## ODPOWIEDZI NA PYTANIA WYKONAWCÓW

Dotyczy: postępowania pn. „**Przebudowa pomieszczeń na poziomie +5 w Bloku A na Centralny Blok Operacyjny**” – sprawa nr 20/PN/2020/BK

**Pytanie nr 87 dotyczy Załącznika nr 9 – Lampa operacyjna dwuczaszowa – 2 kpl. poz. nr 7**

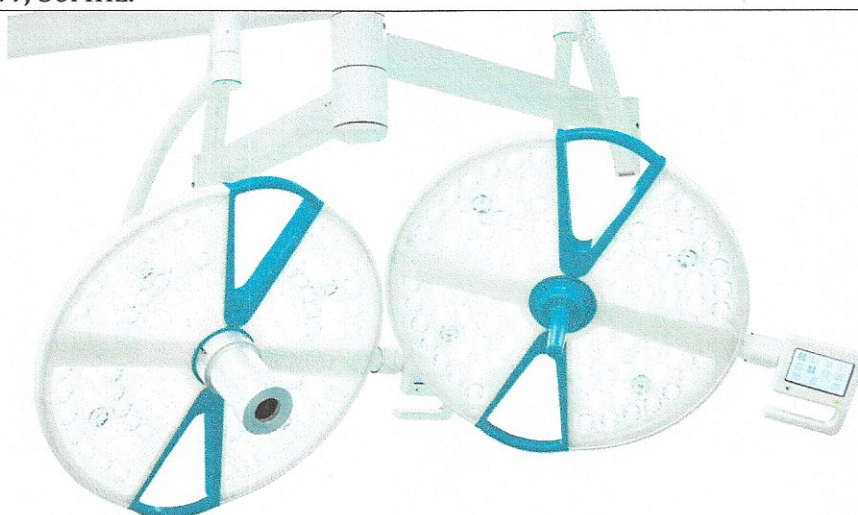
Mocowanie oprawy lampy na 2 ruchomych ramionach o łącznej długości 2046 mm.

Regulacja wysokość ramienia sprężynującego 1 100 mm.

Możliwość obrotu ramienia z oprawą o 360° wokół sufitowego punktu mocowania lampy.

Możliwość obrotu ramienia o 360° na przegubie łączącym ramiona.

**Odpowiedź: Postanowienia SIWZ pozostają bez zmian jednocześnie Zamawiający dopuszcza zaoferowanie kamery zgodnej z lampami operacyjnymi**
